DOKUMENT Wettbewerb Kunst am Bau – KLST
Antworten auf die schriftlich eingereichten Rückfragen der Phase 1

Datum: 19.03.2026

Erstellt: Gabriele Karau

Abbildung: KLST_Ausschnitt_GR_Besucherkanzel_gelb_Steckdosen.png © bbp-architekten

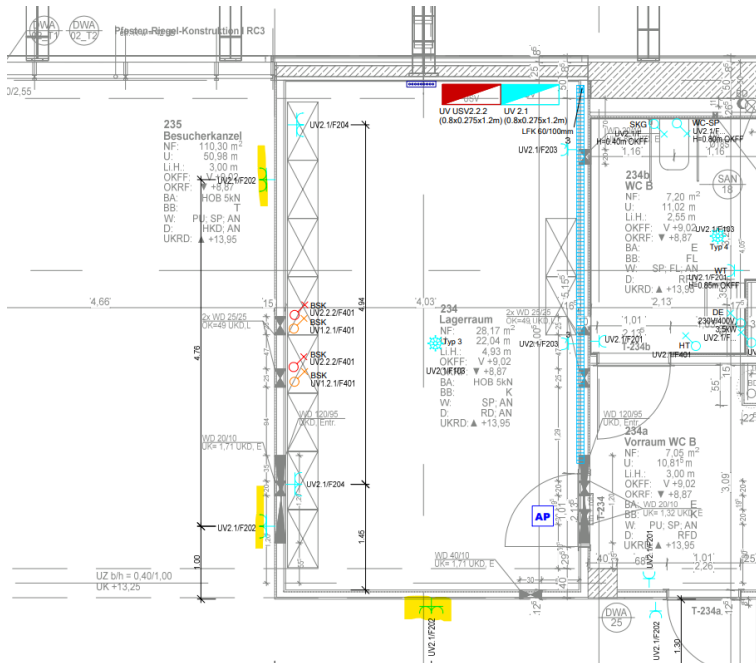
Frage 5: Zu Punkt 3.7 TP1-5

Sind die beiden für Kunst am Bau vorgesehenen Wandflächen in der Besucherkanzel frei von Steckdosen, Lichtschaltern oder sonstigen technischen Einbauten?

Auf den Fotos *IMG_1636.HEIC* bzw. *IMG_1638.HEIC* sowie *IMG_1640.HEIC* (Anlagen zur Auslobung) sind die beiden Wände im Trockenbau zu sehen. Es sind insgesamt 3 x 2 Doppelsteckdosen vorgesehen (jeweils ca. 30 cm über OK Fertigfußboden).
